放射性物質分析・研究施設第1棟の工程遅延を踏まえた 分析計画への影響について

2021年6月7日

東京電力ホールディングス株式会社

放射性物質分析・研究施設第1棟の風量低下の影響について

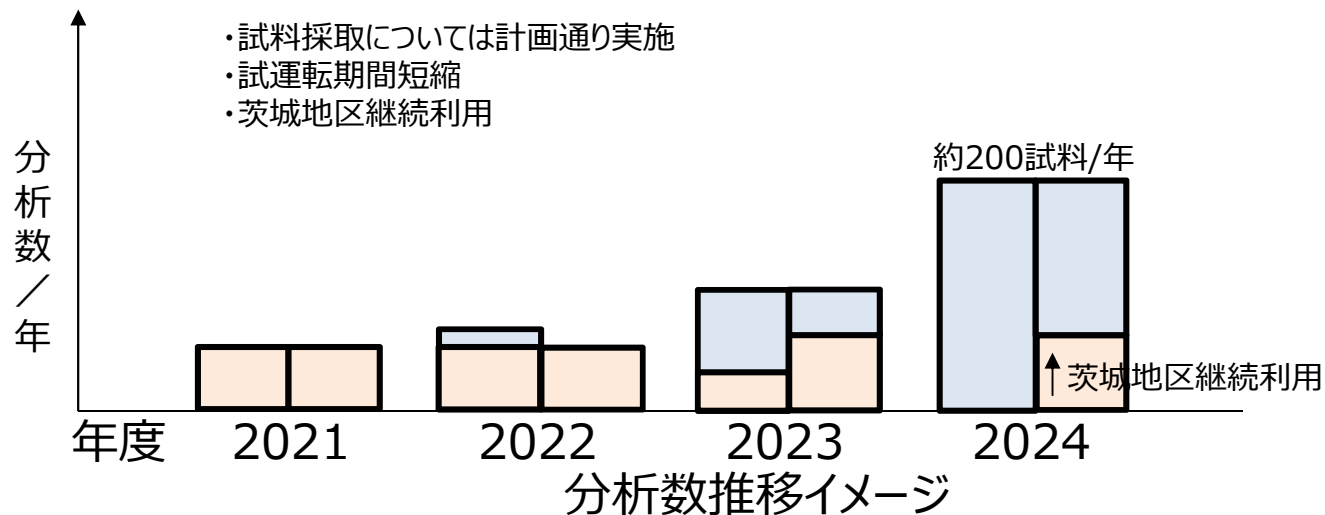
- 放射性物質分析・研究施設第1棟(以下、大熊第1棟)について、給排気設備の流量が足りないということで工程遅延とのことだが、第1棟の運用開始が遅れても、廃炉を進める上での瓦礫等の分析の遅れや影響の無いようにすること。

- ✓ 大熊第1棟の建設と平行して、これまで茨城地区の分析施設にて分析している。
- ✓ 大熊第1棟での分析は、竣工後の試運転期間を経た後に、本格運転を実施する予定であった。
- ✓ 大熊第1棟の本格運転開始までの期間を短縮するとともに、茨城地区の分析施設を継続して利用することで、当初計画していた分析に影響を及ぼさないものとする。
- ✓ なお、大熊第1棟の運転開始の時期に依らず必要な分析データを取得できるよう、試料採取は計画的に進めていく。
